**Rrg.271.14.2020**

**Dotyczy:** postępowania o udzielenie zamówienia publicznego prowadzonego w trybie przetargu nieograniczonego nr sprawy: **Rrg.271.14.2020 „Budowa Sali gimnastycznej przy Szkole Podstawowej w miejscowości Poryte-Jabłoń”**

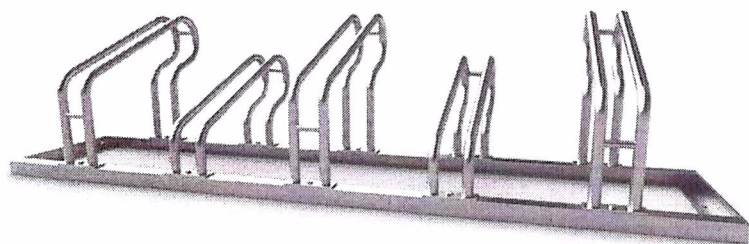
**Pytanie nr 1:**

Proszę o podanie informacji pozwalających na wycenę stojaków dla rowerów, o których mowa w SIWZ.

Uwagi ogólne do urządzenia (przykładowe, minimalne rozwiązanie):

Rama: 175 x 41,

Stojak: 175 x 55 x 45,

Stojaki wykonane są ze stali ocynkowanej ogniowo,

- kątownik 4 x 4 cm o grubości 0,4 cm,

- rura  $\varnothing$  2,50 cm.

Powłoka antykorozyjna — ocynk ogniowy
